Oppdragsgiver: FRIER VEST HOLDING AS
 Oppdragsnavn: Detaljregulering Frier - Tråk
 Oppdragsnummer: 633077-01
 Utarbeidet av: Lars Krugerud
 Oppdragsleder: Bjørg Wethal
 Dato: 18.10.2022
 Tilgjengelighet: Åpent

Områdeplan Frier vest - endring av reguleringsbestemmelser

Figur 1. Plankart gjeldende regulering - utsnitt BN7A, BN7B og BN8

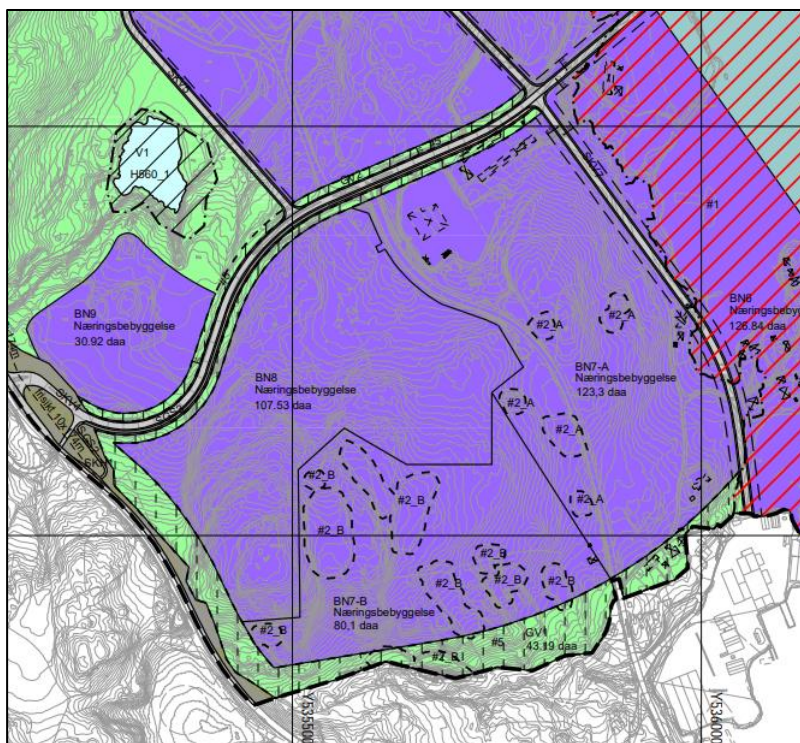
Det er på grunn av endringer i markedet og etterspørsel etter ferdig opparbeidede næringsarealer behov for å gjøre endringer i reguleringsbestemmelsene for felt BN7 og BN8. For å kunne tilby ferdig arronderte tomter er det behov for et raskere uttak av masser enn dagens pukkverksdrift legger opp til. Dette medfører at det ikke lenger er formålstjenlig å ta ut masser ned til kote +3,0. Det ønskes i stedet å etablere næringsflater på ca kote +28-30 i BN8, BN7-B og deler av BN7-A. Samtidig er det ønskelig å øke byggehøyden fra +cote 50 til +cote 60 for å kunne etablere bygninger på inntil 30 m.

Figur 1 viser gjeldende reguleringsplan og utsnitt av områdene BN7A og BN7B og BN8. Det foreslås ikke endringer i plankartet.

Figur 2 Utsnitt av gjeldende reguleringsplan. GS-vei trase vist med rød stippet linje

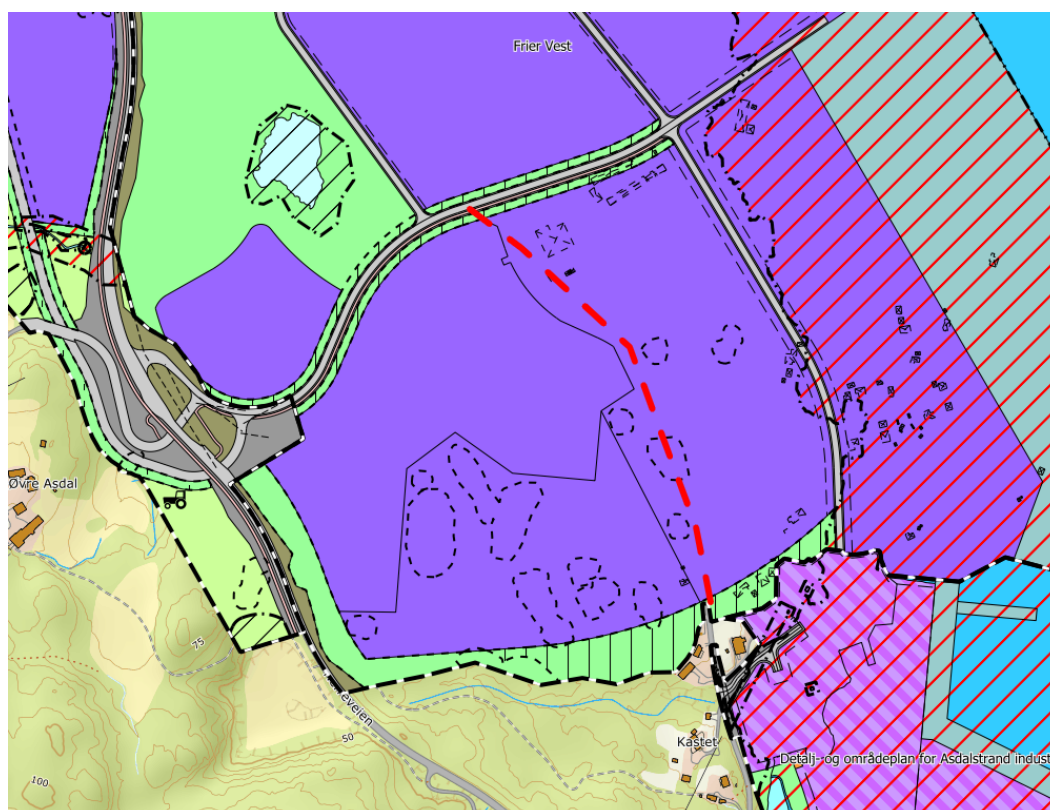
b) Før det gis midlertidig brukstillatelse/ferdigattest til ny virksomhet innenfor BN7 og BN8 skal gang- og sykkelveitrase gjennom BN7 være etablert. Gs-vegen må prosjekteres etter gjeldende standard.

I forbindelse med planprosessen for Frier-Tråk har gs-veiløsning mellom Surtebogen og Herre vært et tema. En har sett at gs-vei trase har en manglende forbindelse gjennom området BN7/BN8 ved Frier Vest. For å få denne på plass foreslås et nytt rekkefølgekrav for å sikre denne lenken.

Trase er skissert i figur nedenfor med rød stiplet strek. Gs-vei trase kan tilpasses utbygging i feltet.

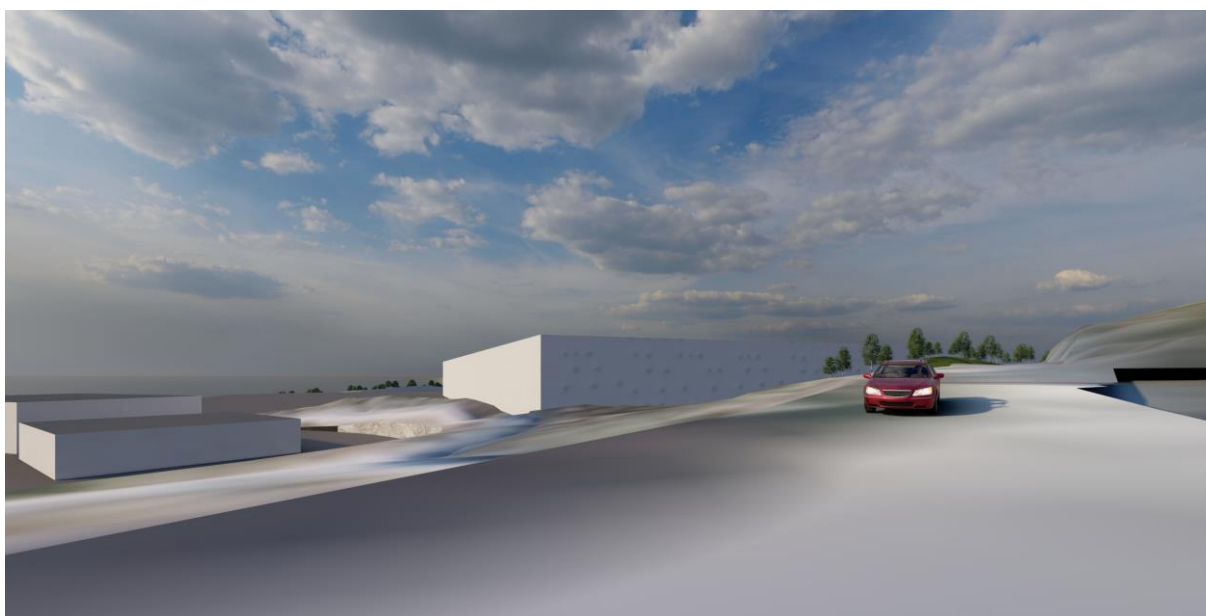
- a) *Maks byggehøyde i areal for bebyggelse og anlegg, med unntak av BN7 og BN8, er kote +50 med unntak av fakler, piper, master, tårn, kraner og andre tekniske installasjoner.*
- b) *I BN7 og BN8 er maks byggehøyde for bygninger kote +60 med unntak av fakler, piper, master, tårn, kraner og andre tekniske installasjoner.*
- c) *Maks tillatt utnyttelsesgrad er BYA=85 %.*

Grunnet endring av terrenghøyde for tomtegrunn er det behov for justering av maksimal byggehøyde. Dagens reguleringsbestemmelse er en generell bestemmelse for byggehøyde i hele planområdet som dekkes av områdeplanen.

For BN7 og BN8 er det lagt til grunn at terrenget kan tas ned til kote +3. I prinsippet kan bygg da etableres med byggehøyde på inntil 43 meter.

I BN7 og BN8 er intensjonen nå å ta ned terrenget til kote ca +28,5. For å ha en fleksibilitet i forhold til det terrengnivå som blir byggegrunn foreslås det ikke en endring på nedre nivå, kun en endring i maksimal byggehøyde.

Illustrasjon av gjeldende og ny byggehøyde. Begge med bygg med høyde ca 30 meter. Illustrasjonene viser gjeldende regulering og endret regulering i både fjern og nærvirkning i ulike standpunkter.
